NVE - Energi og konsesjonsavdelingen
Seksjon for grunnvann- og vassdragkonsesjon (EKG)

Søknad om konsesjon for vassdragstiltak ved NSEP

Svar på merknader mottatt på e-post 15.08.2024

Vannføringskurver for Villsbekken og Sauarbekken

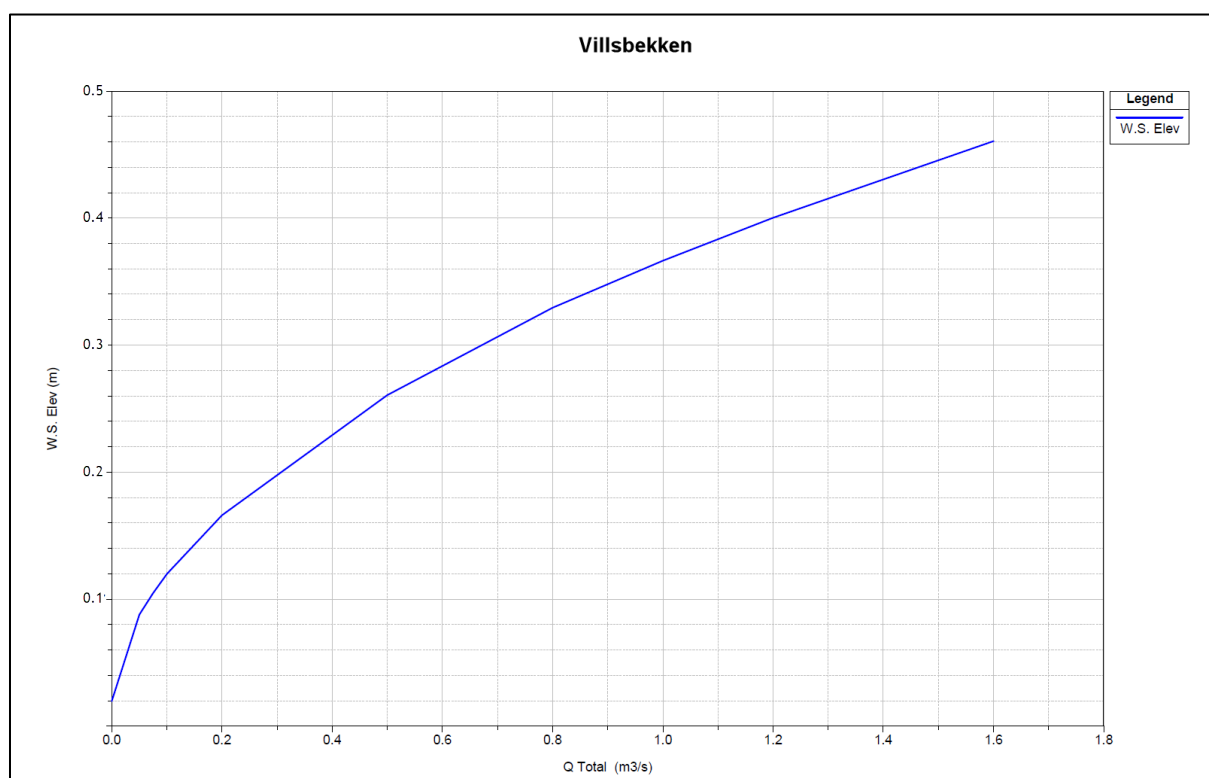
Plan for overvannshåndtering må detaljeres. Det ble sagt på befaring at utløp av vann fra reguleringsområdet skal reguleres aktivt. Hvor og hvordan skal dette reguleres?

Det planlegges for etablering av flere overvannsdamper, som skal benyttes til demping av flom og regulere vannføring ut i vassdraget ved aktiv regulering av vannføring ut fra fordrøyningsbasseng og/eller overvannsdam. Ved aktiv regulering kan man forsinke flomtoppen i vassdraget, slik at elveløpet nedstrøms har kapasitet til å håndtere overvannsavrenningen. Erfaring viser at dette er et kostnadseffektivt flomdempingstiltak.

Magasiner dimensjoneres da med et volum for å håndtere 200 års nedbør, som tilsvarer 71 mm regn i løpet av seks timer, noe som tilsvarer en kortvarig intensnedbør (200 års regn på 10 minutter). Tapping i dammene i vassdraget i forkant eller i underveis i flomhendelsen, kan redusere vannføringen med over 50% for 200-årsflom. For 1000-årsflom kan aktiv flomdemping dempe vannføringen med 37%.

Vannføringskurver for Villsbekken og Sauarbekken. Dagens kurve og fremtidig kurve som viser hvordan bekken påvirkes ved ulike forhold som tørke, lavvannføring, normalvannføring og flom. Gitt valgte overvannstiltak med aktiv regulering.

Figur 3 Prinsippsnitt av overvanns stikkrenne under veg.

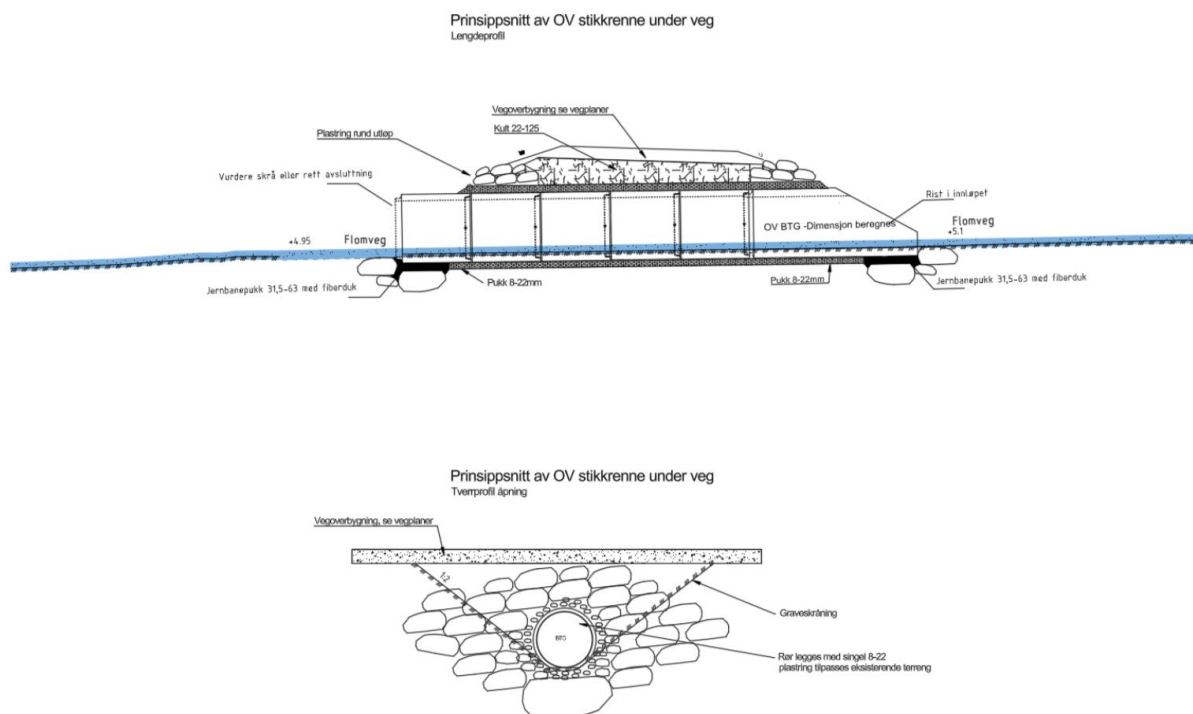
Hetlandsveien planlegges hevet for å sikre den mot flom. Hvilken påvirkning gir dette under flomsituasjon for områdene rundt.

Vedtatt reguleringsplan for tiltaksområdet legger til rette for adkomstveg ved å benytte den eksisterende kommunalvegen Hetlandsvegen. Det planlegges noe omlegging ved kryss mot Tengesdalsvegen, og vegen skal dimensjoneres med hensyn til flomtiltak. Det planlegges å heve opptil 1,5 m over dagens vegg høyde, men det skal prosjekteres flere stikkrenner gjennom vegen for å sikre flomveier. Dimensjon for overvanns stikkrenne beregnes ved detaljprosjektering av vegen.
